MINISTERIO PARA LA TRANSICIÓN ECOLÓGICA Y EL RETO DEMOGRÁFICO

- 19178** *Resolución de 12 de noviembre de 2021, de la Dirección General de Calidad y Evaluación Ambiental, por la que se formula la evaluación ambiental de declaración de impacto ambiental del proyecto «Parque Eólico Pinta y Guindalera de 100 MW y su infraestructura de evacuación», en los términos municipales de Villalba de los Alcores, Montealegre de Campos, Valdenebro de los Valles y La Mudarra (Valladolid).*

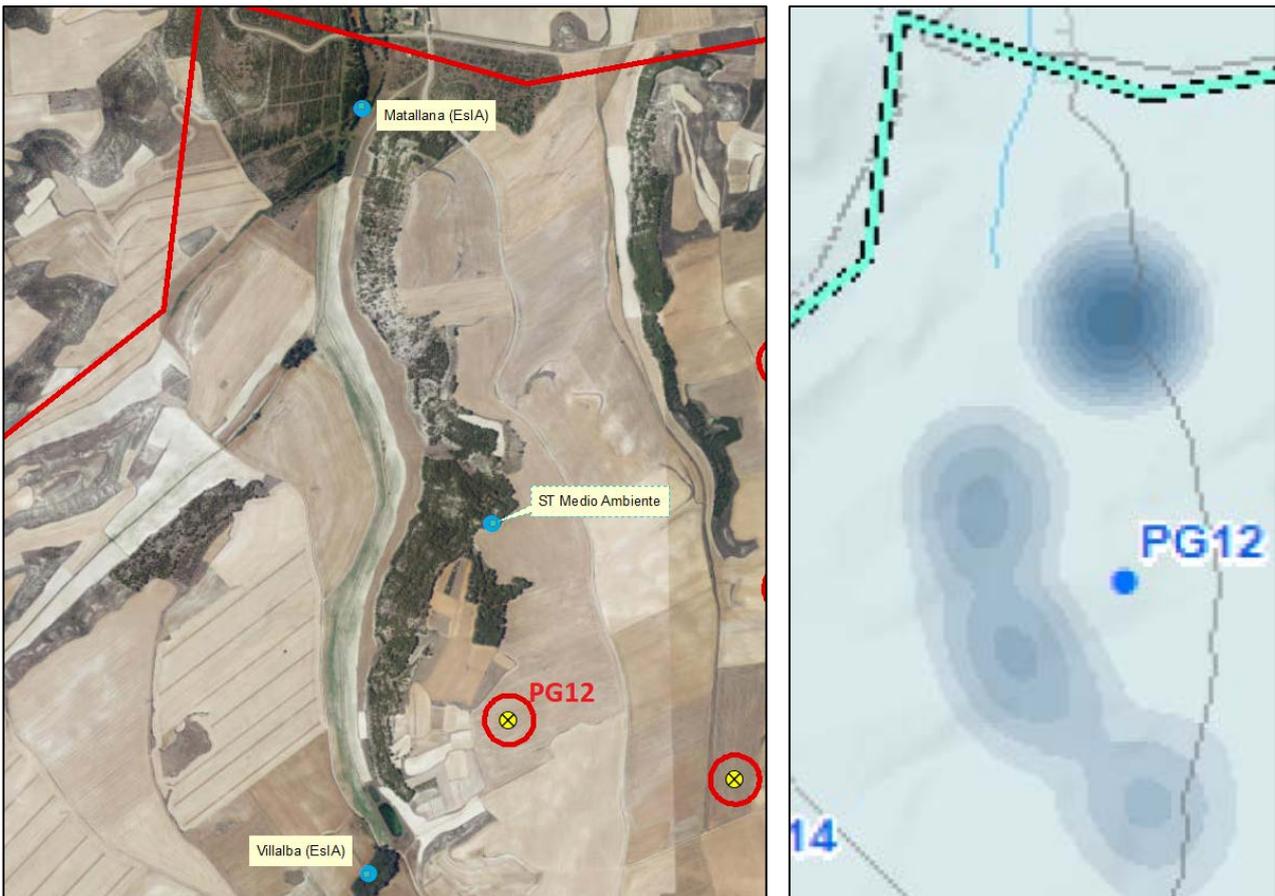
El informe del Servicio Territorial de Medio Ambiente de Valladolid destaca la ubicación del aerogenerador PG12, 750 metros al sur de un dormitorio de milano real (según

cartografía de vegetación, se ubicaría en una masa de pinar), indicando que, aunque la distancia en principio parece suficiente para que no existan impactos negativos, debería estudiarse la ubicación del aerogenerador en una posición más al sur. El promotor responde que se realizará un seguimiento especial durante la fase de funcionamiento del parque para confirmar la inexistencia de afecciones causadas por este aerogenerador.

A la vista de los datos georreferenciados de presencia y los registros de vuelo aportados en el estudio de avifauna, y en línea con lo informado por el Servicio Territorial, el aerogenerador PG12 es el que presenta un mayor riesgo de producir mortandad por colisión, especialmente de ejemplares de milano real, ya que su ubicación está próxima a dos dormitorios de milano real, a 650 m al suroeste y a 750 m al norte (los mapas de densidad Kernel confirman una abundancia relativa elevada en sus proximidades), y siendo una especie que presenta uno de los patrones de vuelo de mayor riesgo, frecuentando la altura de las aspas de los aerogeneradores.

Por ello, teniendo en cuenta el estado de conservación actual de la especie (catalogada «En Peligro de Extinción» en el Catálogo Español de Especies Amenazadas) y aplicando el principio de precaución y la jerarquía de la mitigación (adopción en primer lugar de medidas que eviten el riesgo de mortalidad sobre especies protegidas, antes que medidas correctoras o compensatorias de los impactos que ya hayan tenido lugar), dicho aerogenerador PG12 deberá eliminarse del proyecto como medida preventiva del impacto (mortalidad) que pueden causar sobre especies protegidas por colisión.

8. El proyecto deberá excluir la construcción del aerogenerador PG12 por el riesgo de colisión con aves amenazadas, y a efectos de incrementar la eficacia del pasillo libre de aerogeneradores en la zona central de la poligonal de implantación del parque eólico, minimizando el efecto barrera y contribuyendo a reducir el impacto acumulado del conjunto de parques en el entorno sobre la avifauna.
